Outstanding issues and questions on EEG 2023 pre-notification (documents of 14 Sep 2022)
RFI of 4 October 2022

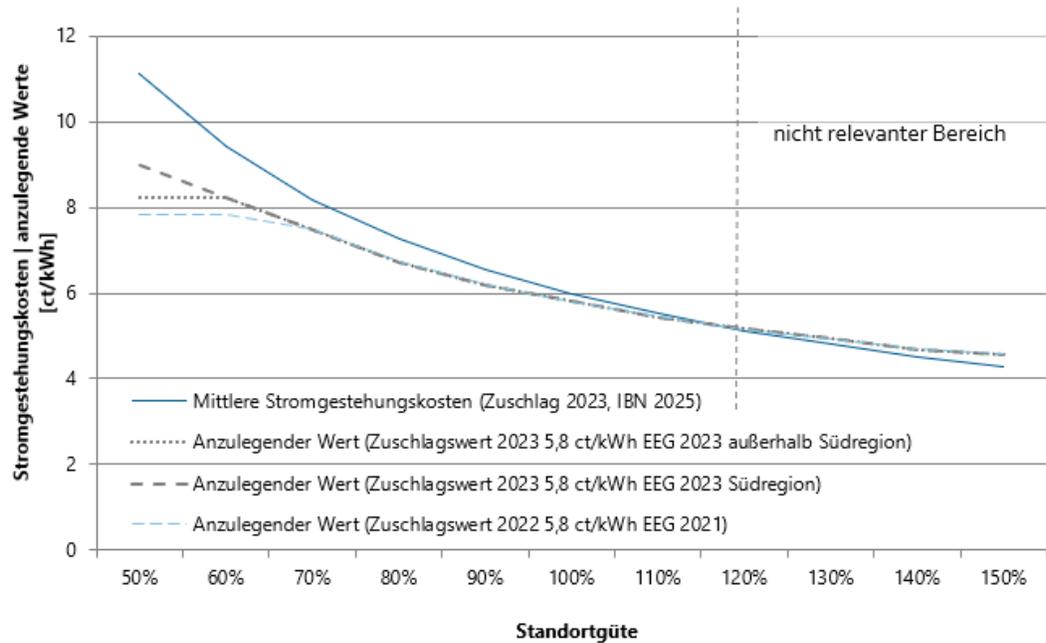
- a) Please provide a justification for the need to increase the correction factor of the sites with a 60% wind quality from 1.35 to 1.42 (e.g. studies, articles showing wind development in these areas is lower than in other areas).

Wie bereits in der Voranmeldung erläutert, soll mit der Änderung des bestehenden Referenzertragsmodells (REM) die Wirtschaftlichkeit von Projekten an weniger windhöffigen Standorten etwas verbessert werden. Aufgrund der Klimaschutzziele und des Ziels, mit dem Ausbau der erneuerbaren Energien die Unabhängigkeit von fossilen Importen zu verringern, wurden wiederum nun sehr ambitionierte Ausbauziele für Windenergie an Land formuliert. Die Ausbauziele für Windenergie an Land können nur erreicht werden, wenn in Deutschland auch weniger windhöffige Standorte erschlossen werden. Auch Windenergieprojekte an weniger windhöffigen Standorten sind für das Erreichen der Ausbauziele ausschlaggebend.

Zur Erinnerung: Das Referenzertragsmodell hat zum Ziel, Wettbewerb zwischen windhöffigen und weniger windhöffigen Windparks im Rahmen der Ausschreibungen zu ermöglichen. Dabei wurde das Modell so aufgesetzt, dass der geringere Ertrag an den weniger windhöffigen Standorten durch das Modell nicht vollständig ausgeglichen wird. Ein Bieter hat also stets einen wirtschaftlichen Anreiz, eher windhöffigere Standorte zu entwickeln. Bei Standorten mit einer Standortgüte von 60% war der bislang geltende Korrekturfaktor jedoch so niedrig, dass eine Entwicklung dieser Standorte bislang hinter den Potenzialen zurücksteht. Um auch diese Potenziale in angemessenen Umfang anzureizen und an diesen Standorten Projekte zu realisieren, wurden im EEG 2023 der Korrekturfaktor an 60 % Standorten von 1,35 auf 1,42 über ganz Deutschland hinweg erhöht. Dabei werden auch in Zukunft ertragsschwächere Vorhaben insbesondere bei niedrigeren Kosten im Wettbewerb bestehen. Denn auch mit dem neuen Korrekturfaktor am 60 % Standort ermöglicht die Korrekturfaktorenkurve keinen vollständigen Ausgleich der niedrigeren Erträge. Mit der Anpassung am 60% Standort wird die Wettbewerbsfähigkeit der Projekte mit niedrigen Standortgüten verbessert, ohne einen vollständigen Ausgleich der Mindererträge herbeizuführen. Folglich bleibt der Anreiz für Investoren erhalten, ertragsstärkere Standorte zu entwickeln. Für die Festlegung des angepassten Korrekturfaktors wurde eine lineare Fortschreibung der Korrekturfaktoren zwischen 70% und 80% gewählt.

Die bereits in der Voranmeldung dargestellte Grafik zu den Stromgestehungskosten und den anzulegenden Werten auf Basis des neuen und des alten EEG an den verschiedenen Standortgüten erläutert diesen Sachverhalt.

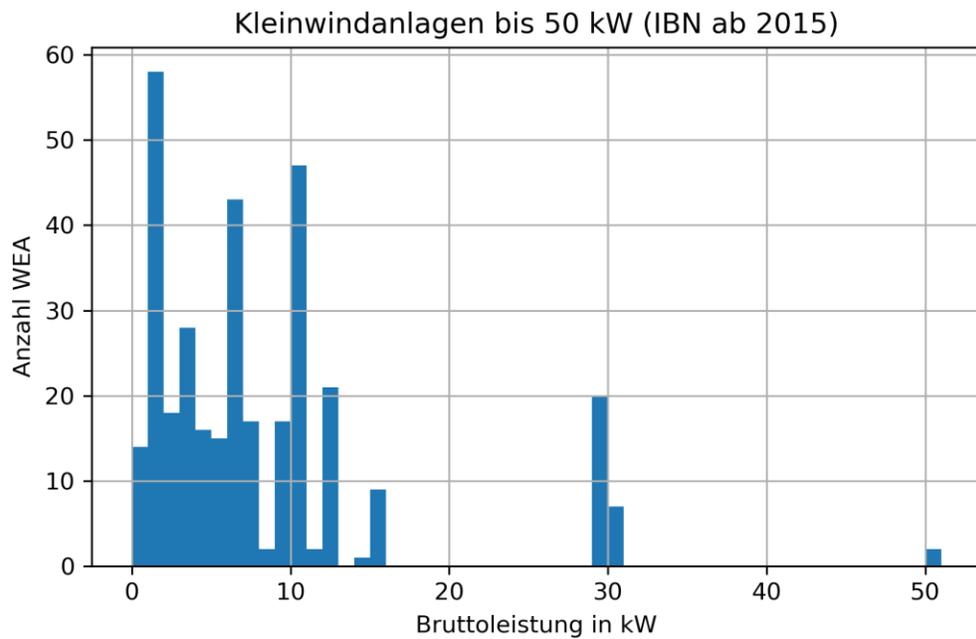
- b) Introduction of a correction factor (1.55) for 50% wind quality site, and this only for sites in the South of Germany. Please provide a justification for the need to make this change and to only make it in the South (e.g. arguments from case SA.100930 can be used, such as the cost difference between North and South, proven by the difference in funding gap for onshore wind installations in the North and South of Germany + overall system cost savings from promoting more wind development in the South).

Bei der Festlegung des Korrekturfaktors am 50% Standort in der Südregion wurde der Grundsatz dabei wie bei der Anpassung des Werts für den 60% Standort für alle Regionen berücksichtigt, dass mit der Erhöhung der Korrekturfaktors zwar die Wettbewerbsfähigkeit verbessert werden soll, ohne dabei aber einen Anreiz zur bevorzugten Nutzung schlechterer Standorte zu schaffen.

Dies gelingt, indem der Korrekturfaktor so gesetzt wird, dass nicht die vollständigen Mindererträge kompensiert werden (siehe dazu auch Antwort auf die Frage 4a)).
